Verifica di conformità legislativa

Comune di Cesena - Deposito segnaletica

23-10-2018

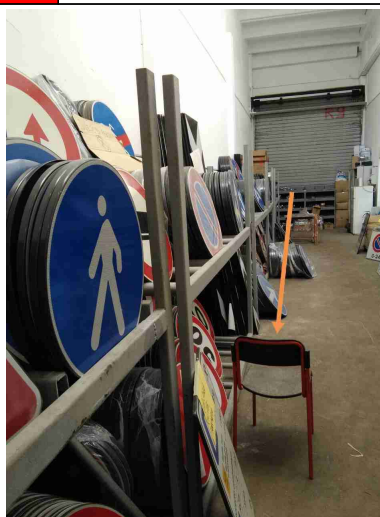
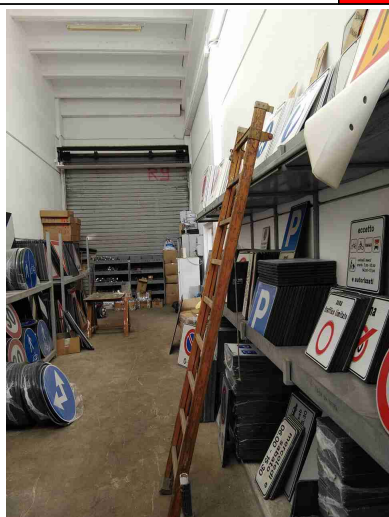
Punti di raccolta in caso di evacuazione segnalati?

No

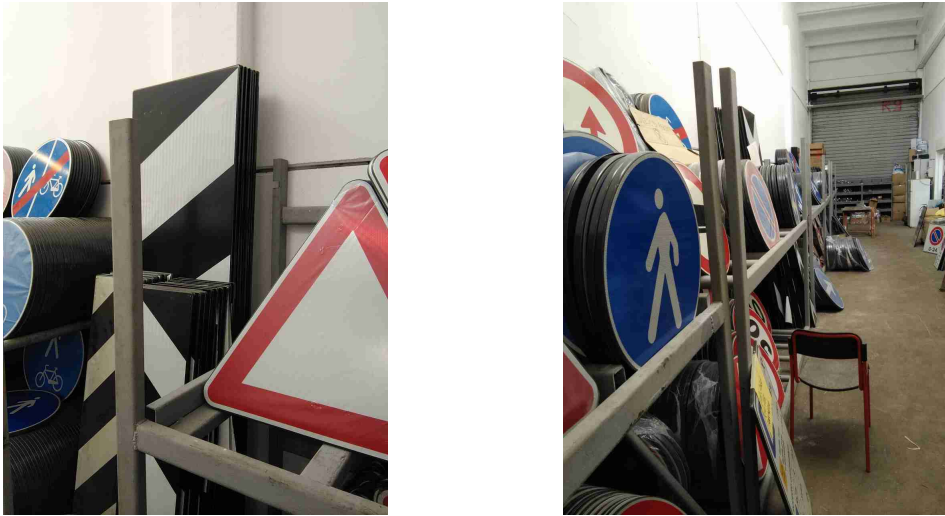
Le scale portatili sono in buone condizioni e conformi alla norma UNI 131?

No

- Rimuovere le scale non conformi.
- Fissare alle scaffalature le scale utilizzate per il prelievo dei materiali
- deposito cartelli: eliminare la sedia per evitare che venga utilizzata come "scaletta"

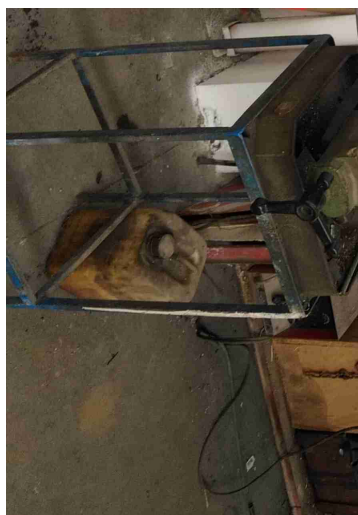
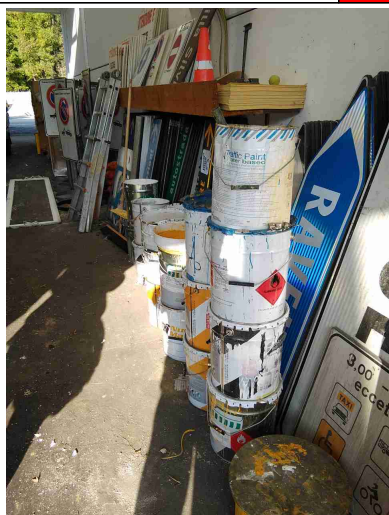
E' presente un deposito dedicato per prodotti chimici ed e' opportunamente segnalato?

No

- non lasciare i bidoni di vernice fuori dal container deposito

- container deposito vernici: praticare almeno due "prese" d'aria in alto ed in basso per mantenerlo aerato
